**CONCEPTO TÉCNICO No CT - 4664**  
**Revisión de Estudio Particular de Respuesta Local**  
**de Amplificación de Ondas Sísmicas**  
**Artículo 7 - Decreto 193 de 2006**

**ENTIDAD SOLICITANTE:** Curaduría Urbana 4  
**LOCALIDAD:** 11. Suba  
**BARRIO:** El Plan  
**PROYECTO:** GRATAMIRA CAMPESTRE  
**DIRECCIÓN:** Avenida Boyacá con calle 151  
**UPZ:** 23. Casa Blanca Suba  
**TIPO DE RIESGO:** Sísmico  
**EJECUTOR:** Ing. Jorge Alberto Rodríguez  
**FECHA DE EMISION:** Febrero 15 de 2007

**Figura 2. Espectro de diseño recomendado del proyecto Gratamira Campestre**

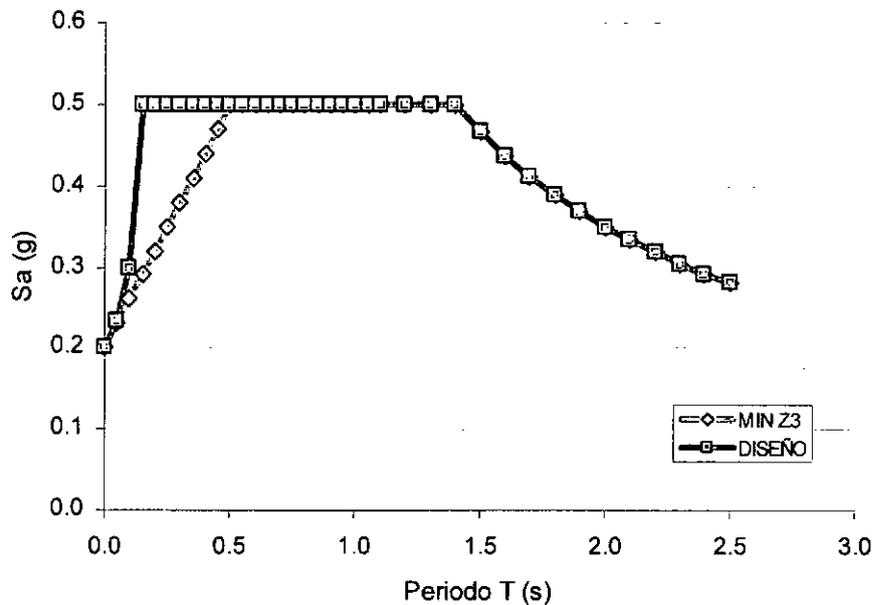
En la figura 3.19 se presenta el espectro de diseño recomendado, obtenido de los análisis 1D. El espectro de diseño no es inferior al mínimo de Zona 3, con un valor de aceleración espectral máximo de  $S_a = 0.5g$ , para los periodos comprendidos entre 0.15s y 1.4s.

El estudio CUMPLE con este requerimiento.
